SERVICE INFO – INA 0047

Utskiftning av remstrammer 534 0062 20 i 534 0340 10 for Mercedes Actros

Modell: Actros

Figur 1: 534 0062 20 (erstattet utforming)

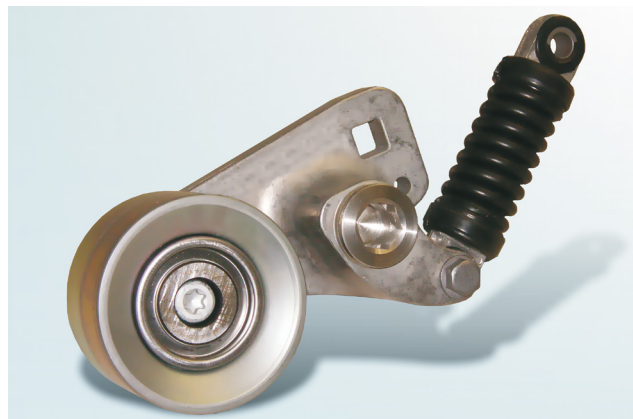
Remstrammer 534 0062 20 (bilde 1) er ikke lenger tilgjengelig, og er blitt erstattet av art. nr. 534 0340 10 (figur 2).

De grunnleggende forskjeller mellom de to utformingene er en ny venderulle med forbedrede driftsegenskaper og en modifisert skjermplate.
